Affaire : COMET, DE LOS ANGELES MARIN BARREDO, NERVO, MOLLINARD BOKOBZA, BEAUCHAMP, SCHREIBER C/
SCCV MONTBONNOT MESANGES, Syndic des copropriétaires LA RESIDENCE LA MESENGERAIE,
Ordonnance du 03 octobre 2018, Dossier : 18/00660

RAPPORT FINAL D'EXPERTISE JUDICIAIRE

Concernant des désordres et ou malfaçons constatés, tant sur les parties communes que sur les parties privatives de l'ensemble immobilier situé au 90, rue STENDHAL 38330 MONTBONNOT SAINT MARTIN

10 - DETAIL : remontée voie + couvertine sur les places de stationnement - 05 janvier 2021 - Ech. 1/5

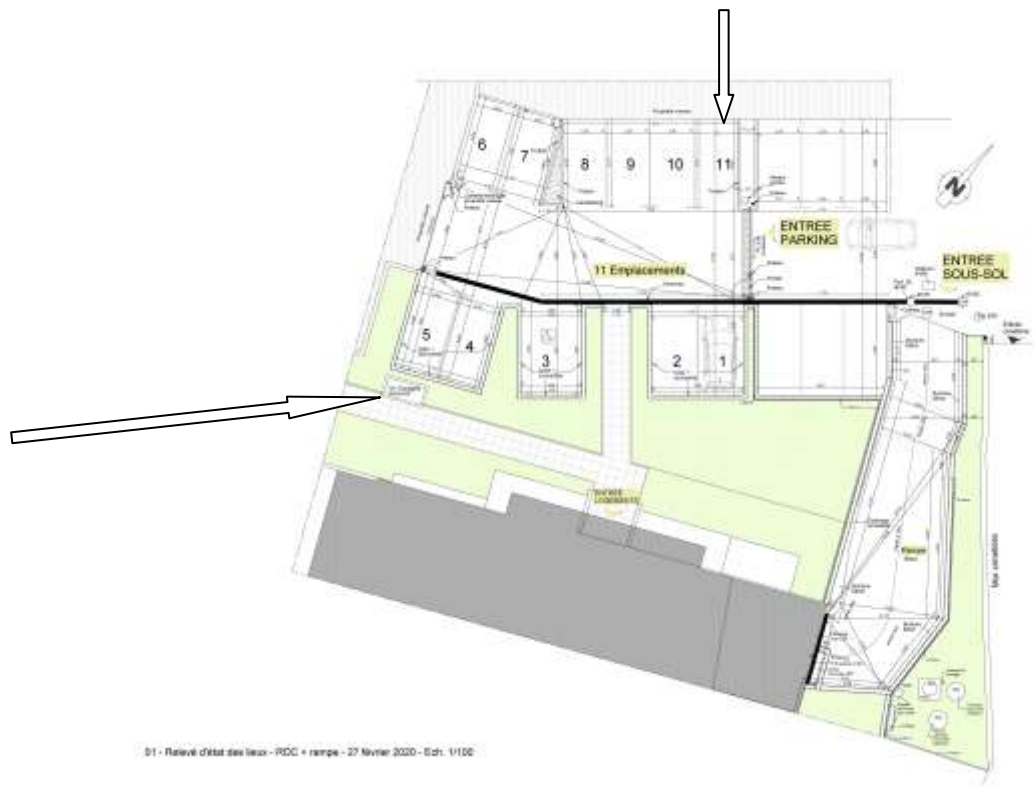
Les cheminements piétons ont été créés entre les stationnements délimités par des murets en relevé avec de plus des couvertines métalliques débordantes de 3 cm de protection des relevés d'étanchéité qui ont été rapportés sur ces murets, formant chasse roues. (Cf. coupe de détail ci-après)

Ces couvertines métalliques réduisent les largeurs des stationnements.

Elles sont coupantes et dangereuses (photo) pour les personnes et les biens, provoquant des dégâts sur les véhicules qui tentent de se garer, ces obstacles ne sont pas repérés par les radars de recul.

Ces couvertines sont vissées, nous avons trouvé au sol de nombreuses vis provenant du

chantier, les demandeurs se sont plaints suite à de multiples crevaisons du fait des gravoits de chantier et des angles coupants et saillants.

Nota : Les finitions ne sont pas terminées au droit de ces relevés, le delta MS du complexe d'étanchéité est encore visible et non fermé par une bande soline

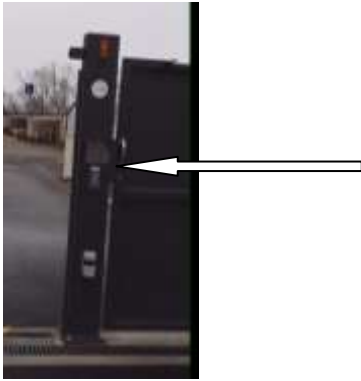
Ce portail avec portillon piéton a fait l'objet de multiples implantations avec des positions différentes pour ces ouvrages depuis le dossier de permis de construire et les plans au stade du projet

Ce portail coulissant pour accès véhicules légers + portillon piéton délimite les stationnements du bâtiment 3 (locatif) et du bâtiment 2 (accession), il n'est pas sécurisé, il peut s'ouvrir en passant la main par l'espace entre le poteau et le portillon pour atteindre la commande située côté stationnement bâtiment 2.

Rampe partie courante **bordures et contre mur côté cimetière**

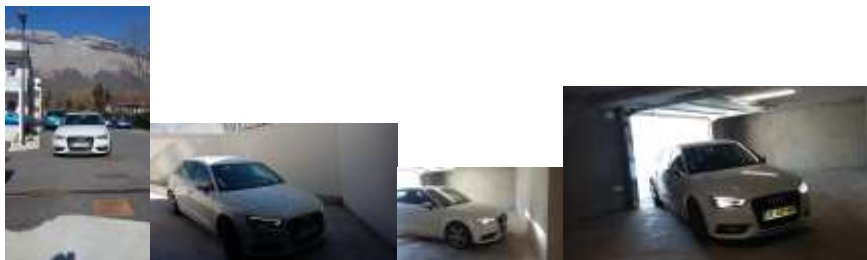
- La rampe d'accès au sous-sol du bâtiment 2 ne permet pas de rentrer un véhicule standard sans pour cela devoir faire de multiples manœuvres.

- En effet, il apparait des non conformités vis-à-vis des règles d'aménagement et de conception notamment de respect de la norme NF P 91-120 pour les parcs de stationnement privés.

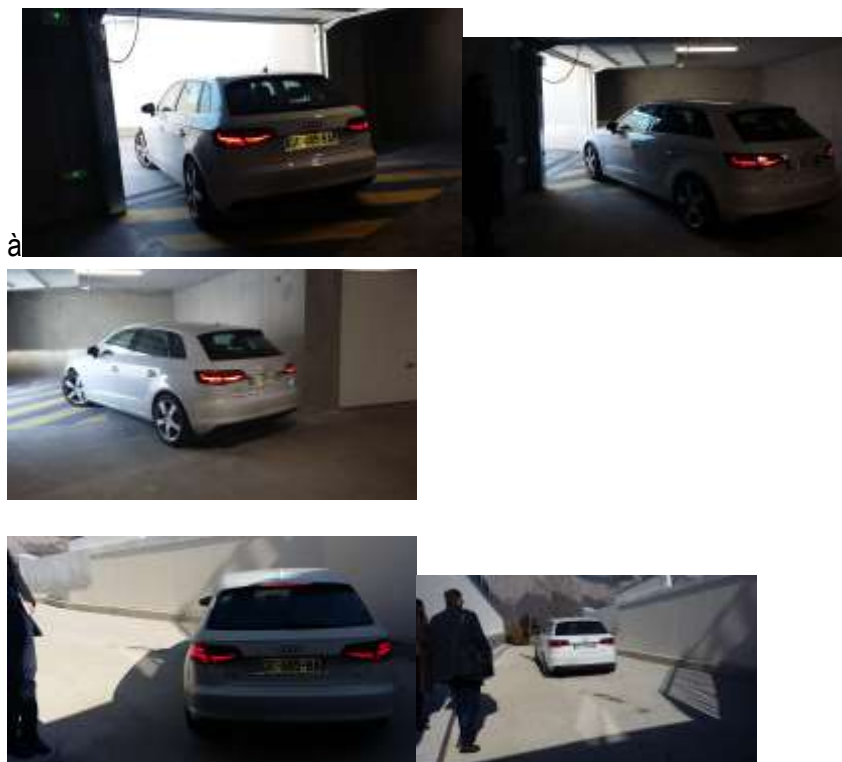
Jean-François BENOIT / expert Judiciaire : Je conduits le véhicule de M. Roberto NERVO (une Audi A3).

Je suis contraint de faire 3 manœuvres à la descente pour accéder au sous-sol car je bute dans le voile béton de la place de stationnement PMR trop proche de l'entrée.

Je suis forcé de reculer et d'avancer à nouveau pour échapper l'angle de la place de stationnement PMR.

De la même manière, il me faut faire 3 manœuvres à la montée pour sortir du sous-sol, toujours du fait de ce voile béton du box PMR qui ne me permet pas d'aligner le véhicule pour sortir directement.

De plus, cette rampe (dont la déclivité et l'ergonomie ont été contrôlées les 27/02/2020 et le 10/09/2020) a été réalisée avec un mur et un contre mur (de type bordure de largeur 25 cm et de hauteur 20 cm côté intérieur et extérieur formant chasse roue), ce qui réduit encore le passage, ces bordures ne semblent pas avoir de justification structurelle (à confirmer par les concepteurs), elles réduisent la largeur de manœuvres et gênent le bon fonctionnement.

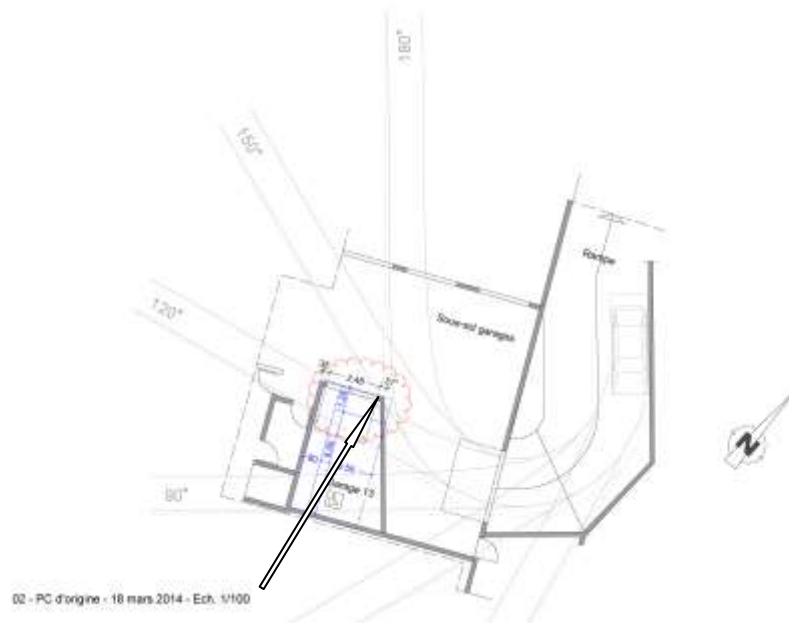
La place de stationnement PMR boxée n'a pas été construite comme sur les plans architecte initiaux, car ce plan prévoyait une place non conforme aux normes d'accessibilité PMR.

Cette place a dû être redessinée, redimensionnée et agrandie comme cela est visible sur les différents plans du projet.

Le voile côté rampe a été déplacé vers la porte, réduisant les dimensions du cheminement pour les véhicules qui ne peuvent pas accéder au sous-sol sans faire 2 ou 3 manœuvres.

La déclivité constatée est de 18 % moyen, hormis en haut de bas de la rampe qui a été réalisée à 11 % et en bas de pente, une déclivité de 26 % côté intérieur et de 20 % côté extérieur.

Côté intérieur de la rampe en descendant, le dénivelé est soudain et très important, les véhicules patinent même sans neige et sur sol sec lorsqu'ils tentent de remonter.

Plan contrôle PC d'origine en annexe 2 au présent rapport

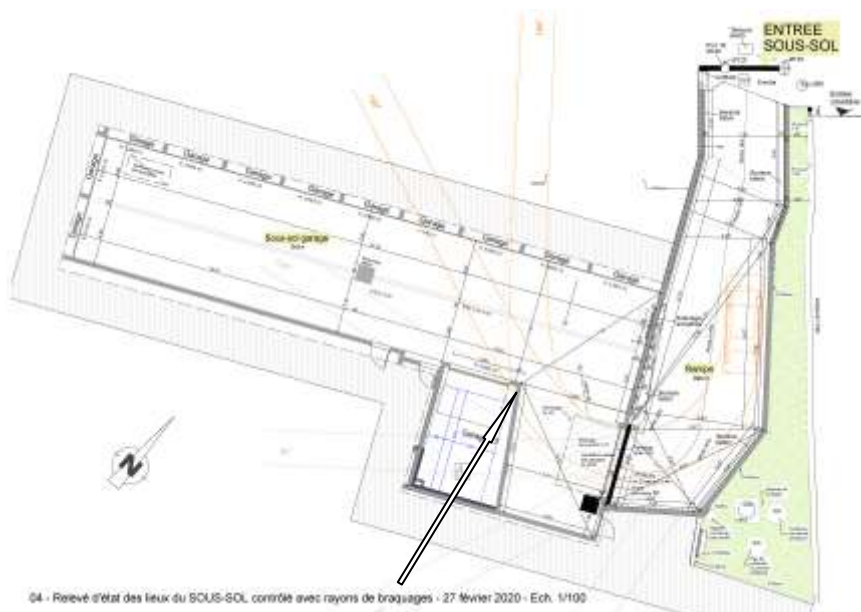
Il s'avère que le plan du permis d'origine fait apparaître un Box PMR non conforme au sous-sol, cette place a été élargie pour donner une dimension conforme à la norme d'accessibilité PMR en vigueur.

Sur les plans du PC d'origine avant mise en conformité du box PMR et avant création des bordures, le rayon de braquage maximum permet de passer sans manœuvrer

Plan relevé de ce qui a été réalisé en annexe 3 au présent rapport

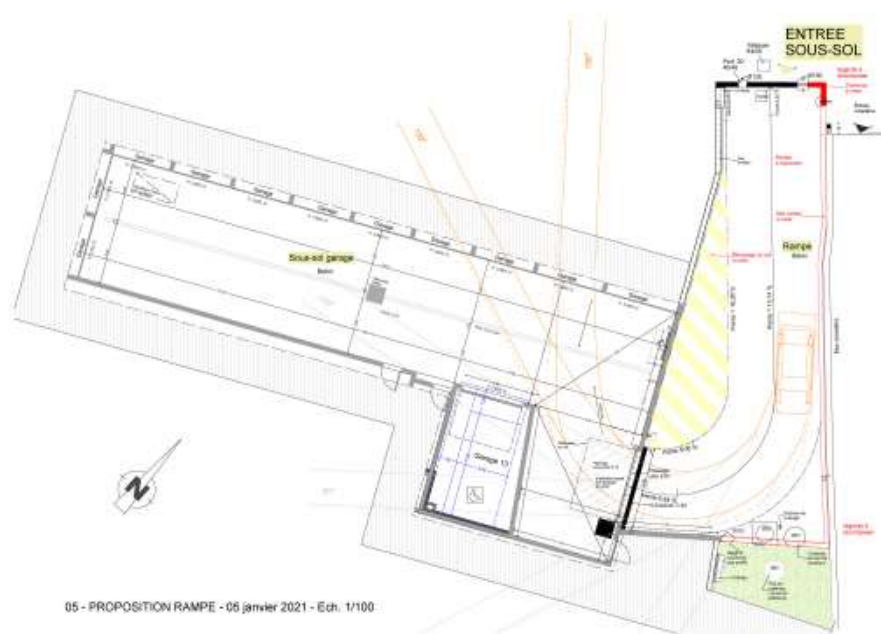
Sur la base du relevé effectué sur site, même en rasant les bordures, le rayon de braquage maximum ne permet pas d'éviter le voile du box 13 PMR, ce qui contraint les véhicules à manœuvrer pour accéder / sortir au sous-sol

Nota : **la résille chauffante** ne fonctionne pas (car elle est trop profonde et / ou mal réglée) ; l'entreprise en charge de cette résille a indiqué au Syndic que la sonde est réglée pour que la résille se déclenche à 6 ° Celcius, ce qui ne fonctionne pas au regard des photos du syndic prises le samedi 03 mars 2018 et des différents échanges de courriel avec les propriétaires dont les véhicules sont bloqués au sous-sol (le matériel de déneigement étant de plus sous clé et inaccessible pour les utilisateurs)

Décollement des façades (Cf Réunion du 24012022 et ses annexes)

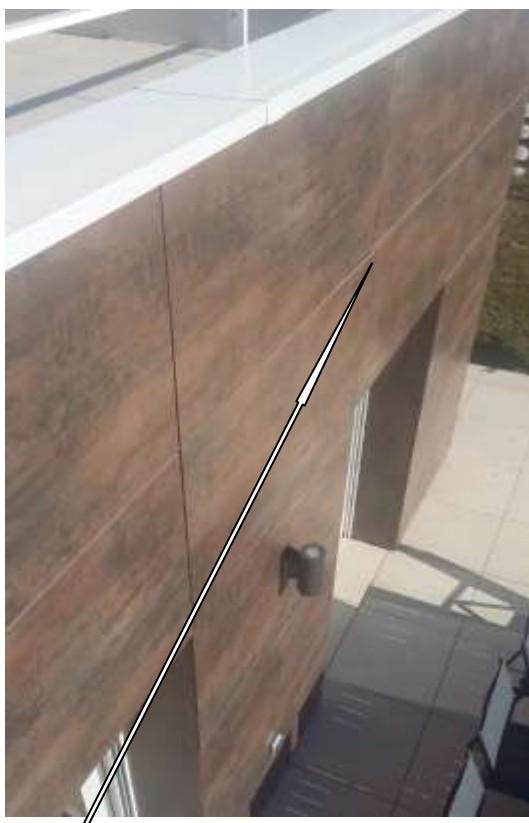
- **Des décollements des bardages** sont visibles en façade (de type stratifié compact à haute densité) dont les vis n'ont pas tenu. l'ossature n'est pas droite, les joints de dilatation entre panneaux, les alignements, les équerrages, les fixations et les aplombs ne sont pas respectés par rapport aux normes en vigueur.

- Ces façades en stratifié compact doivent toutes être contrôlées et reprises au droit des décollements et des effondrements constatés
- Des traces sont visibles au droit des façades en enduit, l'isolation de ces logements est intérieure, des traces apparaissent au droit des bouchements des doublages non réalisés à l'intérieur au droit des radiateurs par exemple ou des passages de réseaux EP.
- Des garde-corps sont déjà piqués par la rouille, les traitements antirouille avant laquage n'ont pas été réalisés comme il se doit.
- Le détecteur de mouvement pour l'éclairage est à régler ou à déplacer pour accès au logement de Mme Maria DE LOS ANGELES MARIN BARREDO et M. Roberto NERVO qui doivent marcher dans le noir en sortant de leur logement.
- Absence de corbeille dans le hall au droit des boîtes aux lettres.

Alignements et équerrages à reprendre

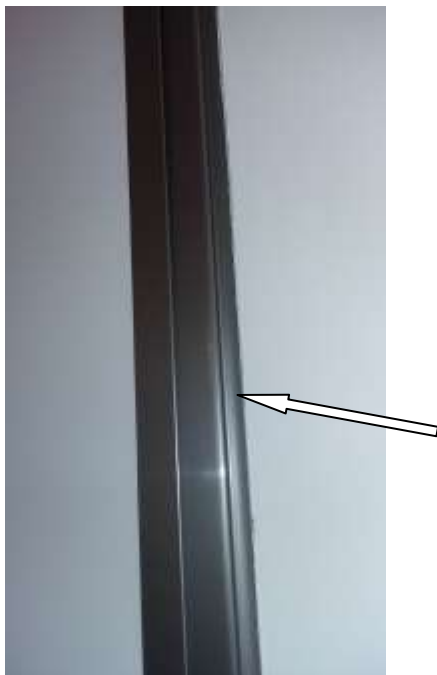
Fixations qui n'ont pas tenu

Vis qui n'a pas tenu

- Des décollements des bardages sont visibles en façade (de type stratifié compact à haute densité) dont les vis n'ont pas tenu. l'ossature n'est pas droite, les joints de dilatation entre panneaux, les alignements, les équerrages et les aplombs ne sont pas respectés

- Les sous faces des ouvertures qui sont également en panneau de type stratifié compact à haute densité comme la façade courante, ne sont pas fixées correctement

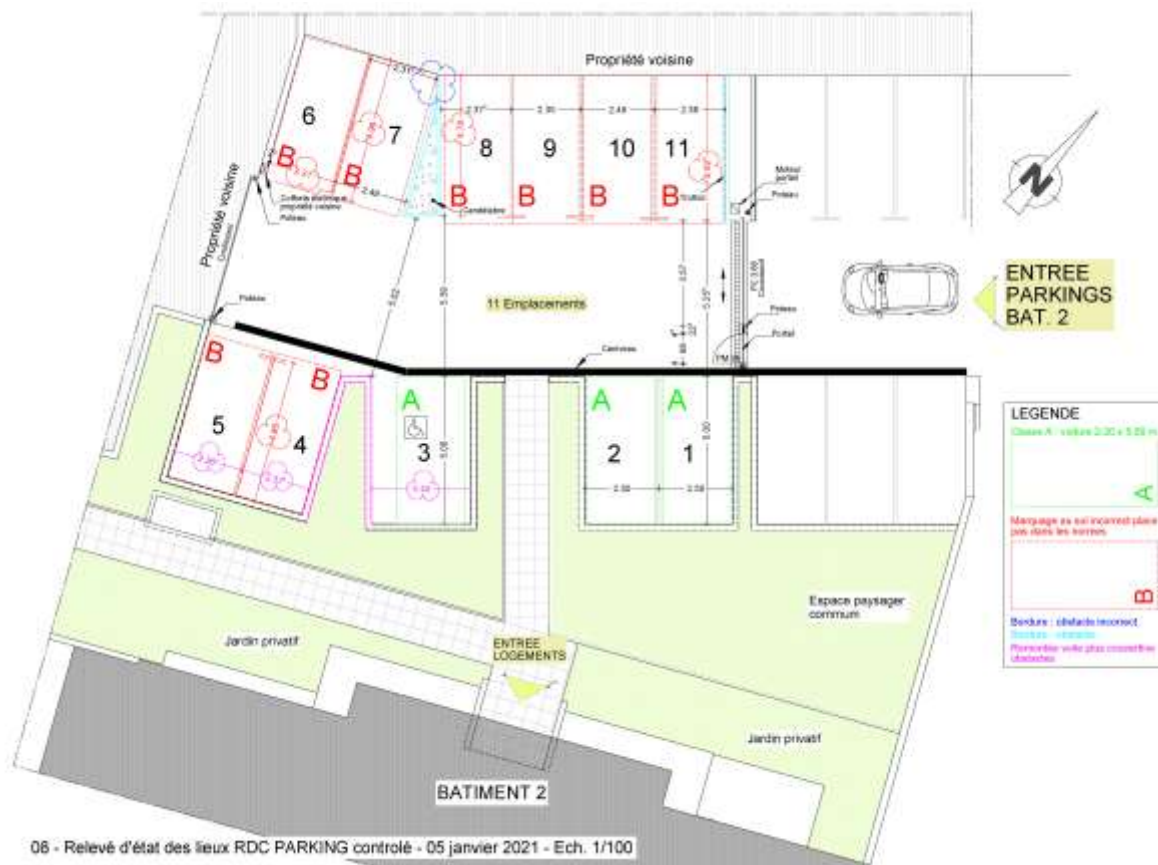
- il apparait que le portail coulissant du voisin côté Ouest n'a pas été posé comme défini sur le permis, il vient empiéter sur la limite de propriété du bâtiment 2 et le poteaux de réception ainsi que le coffret électriques ont été construits sur la propriété du bâtiment 2, en servitude et formant des obstacles
- Le portail coulissant + portillon délimitant les stationnements du bâtiment 3 (locatif) et du bâtiment 2 (accession), côté Est, est lui aussi mal implanté, il pénalise la circulation des véhicules en la réduisant principalement pour les places n°1 et n°11 car il a été posé en le rapprochant légèrement des places 1 et 11, ce qui réduit d'autant les possibilités de manœuvrer.

- Nota : Ce portail avec portillon piéton a fait l'objet de multiples implantations avec des positions différents pour ces ouvrages entre le dossier de permis de construire et les plans au stade du projet et ce qui a été réalisé sur site.

Constat: seulement 11 places de stationnement ont été créées pour les 12 logements du bâtiment 2

Plan relevé et contrôle stationnement parking et classe d'appartenance en annexe 5 au présent rapport

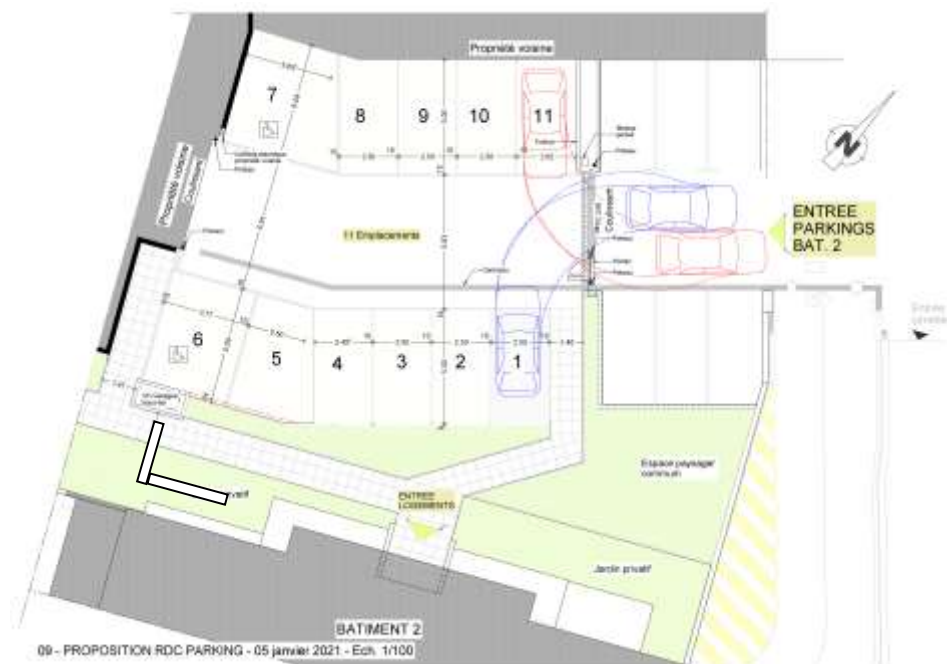
Ces erreurs relèvent de l'Exécution

Les ouvrages sont impropres à leur destination tant ils sont difficilement utilisables et pour certains impossibles à utiliser (impossible d'ouvrir les portières de la voiture une fois garé et / ou obligation de marcher sur et à proximité des couvertines métalliques qui sont glissantes et coupantes)

Il convient de remanier entièrement ce parc de stationnement en arasant les relevés et en réimplantant entièrement toutes les places de stationnement comme indiqué sur les plans qui sont annexés au présent rapport d'expertise

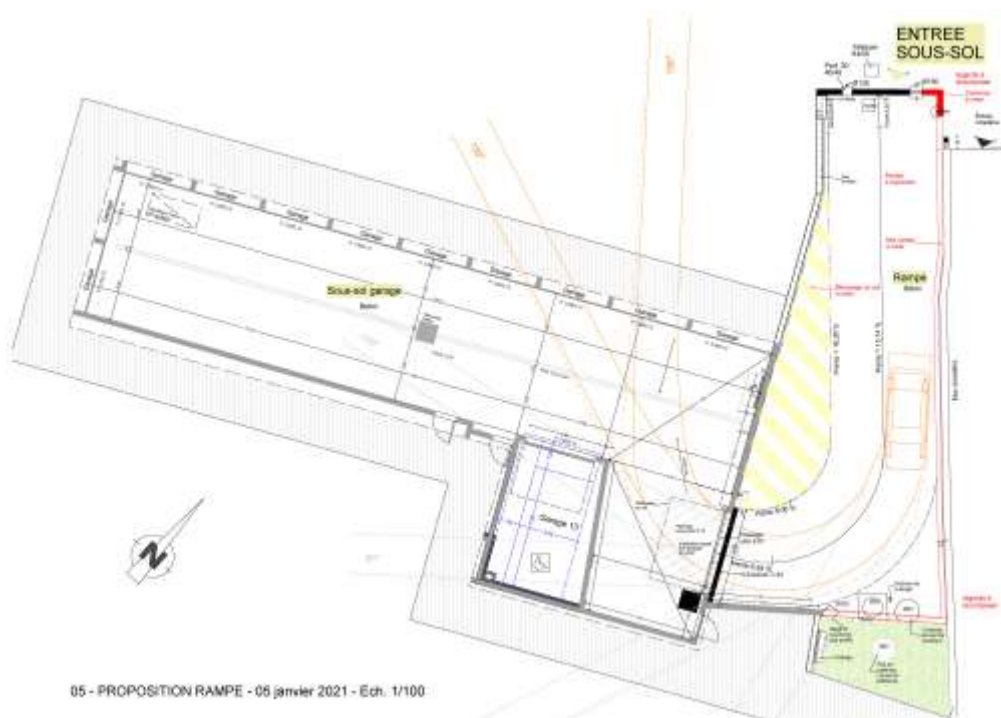
La place de stationnement PMR boxée n'a pas été construite comme sur les plans architecte initiaux du permis de construire, le voile côté porte a été déplacé vers la porte, réduisant les dimensions du cheminement pour les véhicules qui ne peuvent pas accéder au sous-sol sans faire 2 ou 3 manœuvres.

La déclivité constaté est de 18 % moyen, hormis en haut de bas de la rampe qui a été réalisée à 11 % et en bas de pente, une déclivité de 26 % côté intérieur et de 20 % côté extérieur.

Côté intérieur, le dénivelé est soudain et très important, les véhicules patinent en montée, cela même sur sol sec.

Nota : la résille chauffante ne fonctionne pas (car elle est trop profonde et / ou mal réglée) ; l'entreprise en charge de cette résille a indiqué au Syndic que la sonde est réglée pour que la résille se déclenche à 6 ° Celcius, ce qui n'est pas le cas au regard des photos du syndic prises le samedi 03 mars 2018 qui montre une rampe recouverte de neige et des différents échanges de courriel avec les propriétaires dont les véhicules sont bloqués au sous-sol (le matériel de déneigement étant de plus sous clé et inaccessible pour les utilisateurs)

Il convient de démolir la rampe actuelle et de la refaire suivant les plans et les chiffrages annexés, afin de la rendre plus ergonomique et fonctionnelle et ainsi permettre aux utilisateurs de retrouver un usage normal pour accéder et pour sortir du sous-sol en voiture, car la rampe actuelle ne le permet pas, particulièrement lorsque le sol est humide ou enneigé.
